火災防護審査基準改正に伴う火災感知器の種別及び配置の変更

1. 申請概要

- 「実用発電用原子炉及びその附属施設の火災防護に係る審査基準」（以下「火災防護審査基準」という。）の改正内容を踏まえ、平成30年10月18日付け原規規発第1810181号にて認可された工事の計画（以下「既工認」という。）の「その他発電用原子炉の附属施設」のうち「火災防護設備」の基本設計方針を変更する。
- 本設計及び工事計画変更認可申請（以下「今回工認」という。）範囲については、以下のとおりである。
 - ✓ 今回工認申請は、設計基準対象施設及び重大事故等対処施設を設置する火災区域又は火災区画（DBトンネル、SAトンネル及び格納容器圧力逃がし装置を設置する建屋の火災区域を除く。）に係る範囲を対象とし、火災防護審査基準の改正内容を踏まえて、火災感知設備の基本設計方針を変更する。
 - ✓ 既工認のDBトンネル及びSAトンネルに設置する火災感知器は、特定重大事故等対処施設の設置に伴い、DBトンネル及びSAトンネルの構造を変更し、その一部が特重施設に格納されていることから、別途特重設工認にて申請する。
 - ✓ 東海第二はSA施設の格納容器圧力逃がし装置を特重施設と兼用することから、格納容器圧力逃がし装置を設置する建屋に関する火災防護設備の基本設計方針について、別途特重設工認にて申請する。
 - ✓ なお、情報管理に注意が必要な特定重大事故等対処施設に係る設工認と今回工認は別申請とし、審査の効率化及び情報管理の徹底を図る。
 - ✓ 表1に申請範囲の整理結果を示す。

図2 非アナログ式炎感知器の配置イメージ

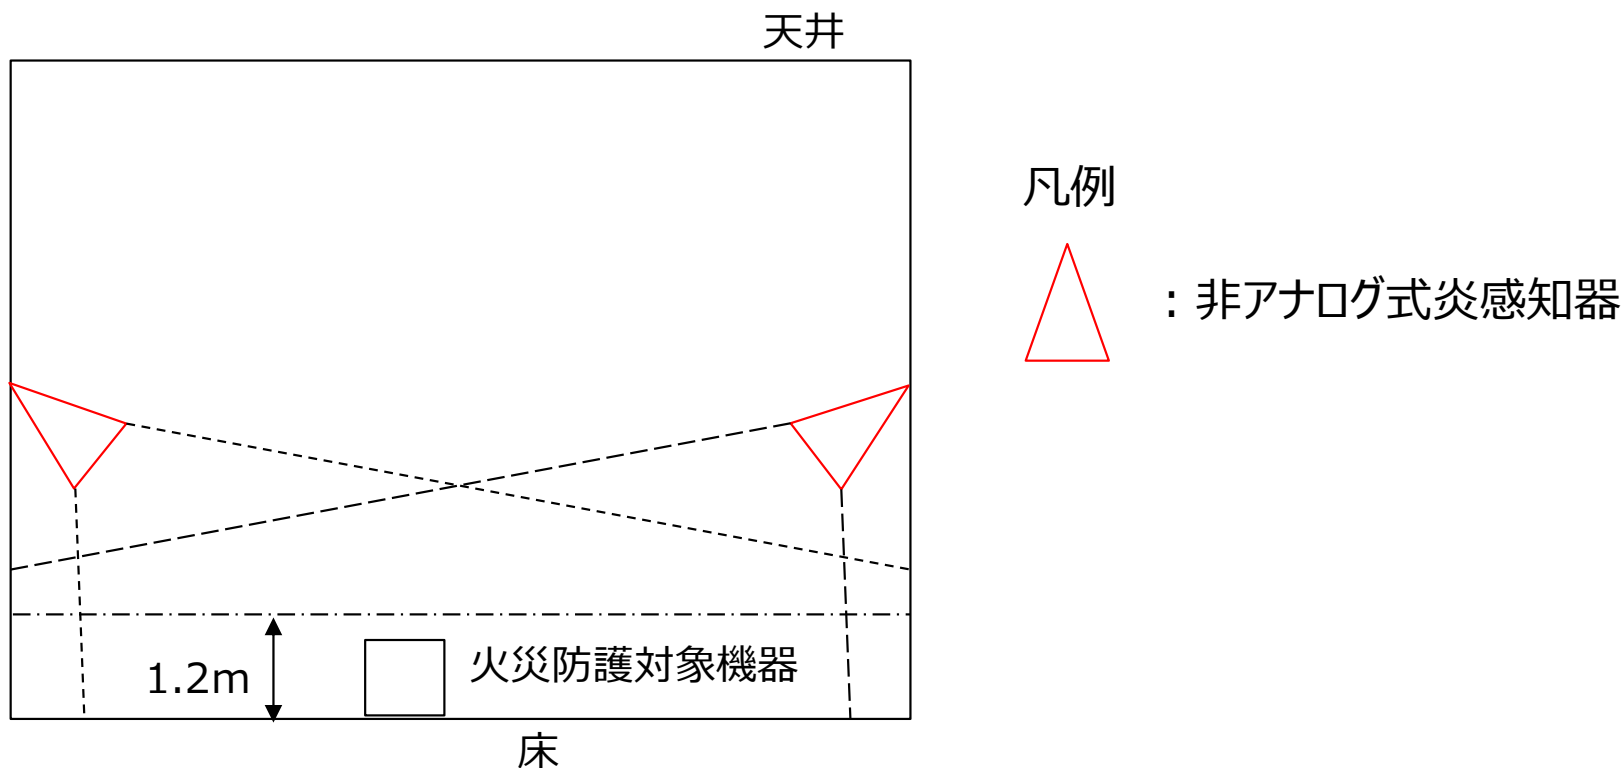
- ①非アナログ式炎感知器は、消防法施行規則第23条第4項第7の4号の規定より、床面から高さ1.2mまでの空間の各部分から当該感知器までの距離を公称監視距離の範囲内とし、障害物等により有効に火災の発生を感知できないことがないように設ける。
- ②図2に非アナログ式炎感知器の配置イメージを示す。
